Promjena vanjskog izgleda jedinice natezača Kat: br. 534 0100 20

534 0100 20

INA 0042

Slika 1: 534 0100 20 – aktualna izvedba

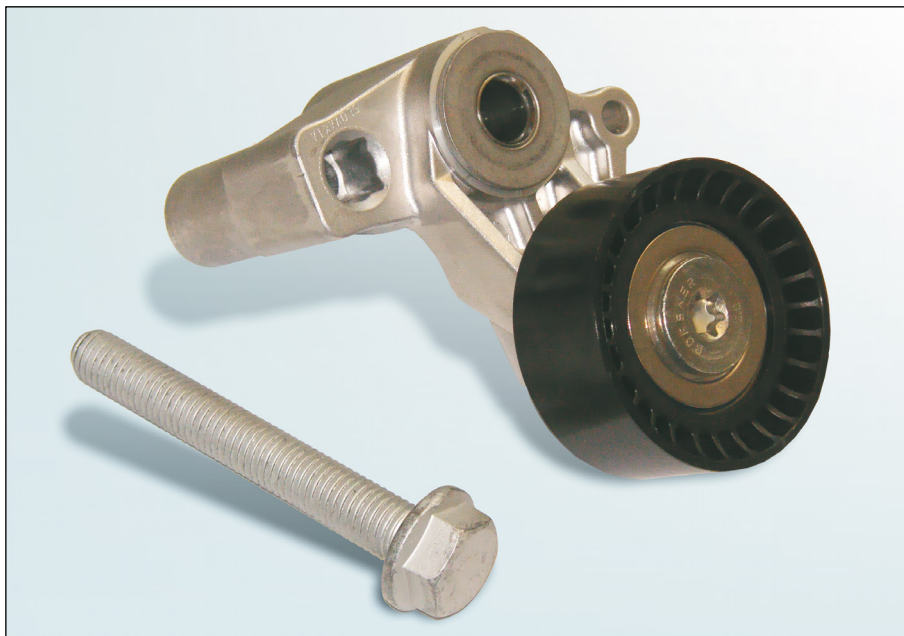
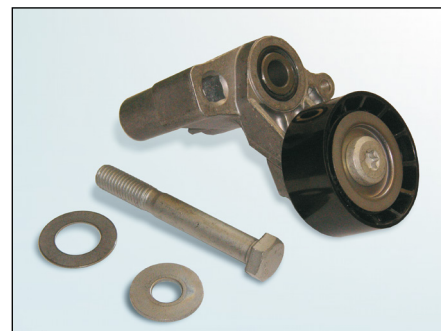
U okviru kontinuiranog tehničkog razvoja naših proizvoda došlo je do promjene vanjskog izgleda jedinice natezača Kat. Br. **534 0100 20**.

Određeni dijelovi koji dosad nisu bili fiksno pričvršćeni (podloške) u novoj izvedbi su fiksno učvršćeni najedinicu natezača. Osim toga izmijenjen je i vijak za učvršćivanje.

U prijelaznoj fazi mogu se istovremeno mogu isporučivati obje izvedbe jedinice natezača. Obje izvedbe potpuno ispunjavaju tehničke specifikacije i moguće ih je upotrebljavati bez ograničenja.

Kod nove izvedbe može se primijeniti samo novo isporučeni vijak. Primjena ostalih odnosno starijih vijaka nije dozvoljena!

Prilikom fiksiranja vijaka za učvršćivanje pridržavajte se zateznih momenata koje preporučuje proizvođač vozila!
